Rapport de l'Inspection des installations classées

Visite d'inspection du 30/07/2026

BOUTINON SARL

Références : 2026_1252_UbD16-86_Env
Code AIOT : 0007202989

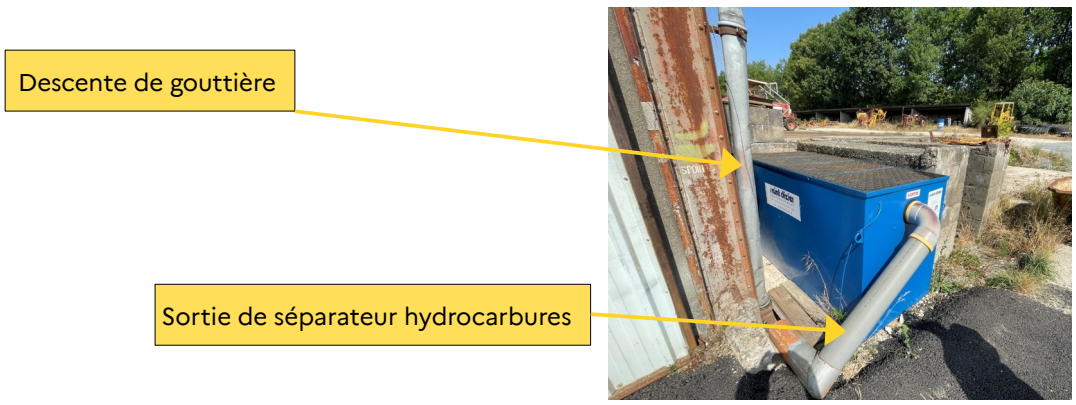
En revanche, il est constaté qu'une descente d'eaux pluviales du bâtiment accolé à la plateforme rejoint le même regard que le rejet du séparateur HC. L'exploitant indique que selon lui, la gouttière ne serait plus fonctionnelle. Celle-ci n'ayant pas été visiblement modifiée, il devra apporter les justificatifs ou bien procéder à la modification adéquate. Goutière

L'exploitant, sous 1 mois, apporte les justificatifs attestant que la descente d'eaux pluviales du bâtiment accolé à la plateforme rejoignant le même regard que le rejet du séparateur HC n'est plus fonctionnelle ou bien fait procéder à la modification adéquate et en apporte les justificatifs.

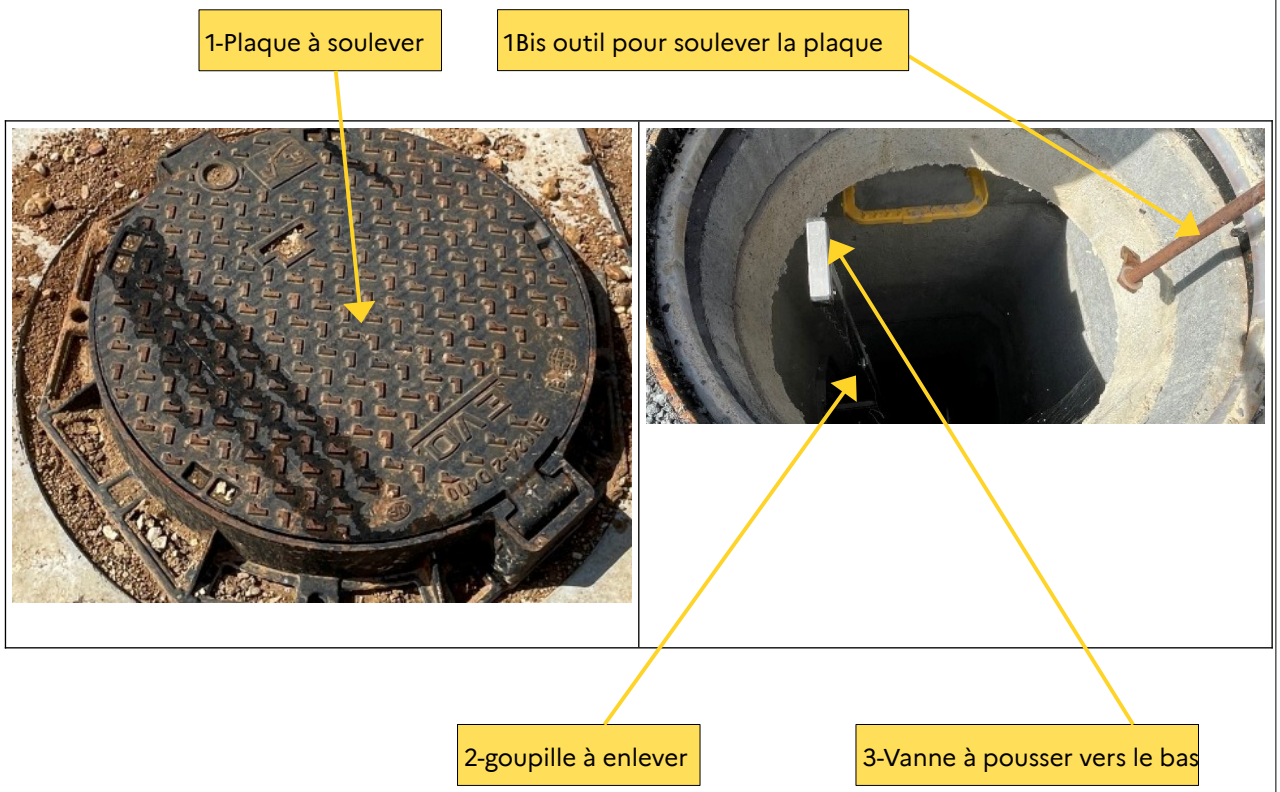
- les dispositions pour éviter de rejeter dans le milieu naturel les eaux d'incendie ne sont pas simples à mettre en œuvre et risquent d'occasionner difficultés et confusions, ce qui a pu être constaté lors d'exercices pratiques avec l'exploitant lors de l'inspection (voir photos). En effet :

- il est indispensable de manœuvrer 2 vannes et non 1 seule
  - l'emplacement de la 2ème vanne d'isolement légèrement en amont du séparateur HC n'est pas signalé

- l'organe de commande des vannes n'est pas directement accessible car situé à l'intérieur d'un regard circulaire implanté obturé par une plaque en fonte nécessitant l'usage d'un outil non disponible

- le type de manœuvre est contre-intuitif et ne permet pas la fermeture directement, il convient d'enlever une goupille non visible immédiatement, puis de pousser sur la poignée de commande

- aucune signalétique « mode normal » et « mode incendie / pollution » n'existe à proximité ou même sur les organes afin de pouvoir vérifier, dans n'importe quelle circonstance, le « statut » de la rétention.

L'exploitant, sous 3 mois, fait procéder aux modifications nécessaires pour réunir les conditions pour éviter de rejeter au milieu naturel des effluents d'incendie et garantir un confinement des eaux d'extinction in situ. A cet effet, il prend toutes mesures utiles :

- afin de rendre au bassin de confinement des eaux d'incendie sa vocation. Par exemple, il fait procéder au raccordement du-dit bassin avec le réseau de canalisations de voirie. Ce raccordement devant néanmoins se situer en aval du séparateur d'hydrocarbures
- pour rendre faciles d'accès, aisément manœuvrables les organes de commande des vannes en limitant le nombre d'outils
- pour identifier clairement l'emplacement des vannes d'isolement, les modalités de mise en œuvre en cas d'incendie, permettant de pouvoir vérifier, dans n'importe quelle circonstance, le « statut » de la rétention.
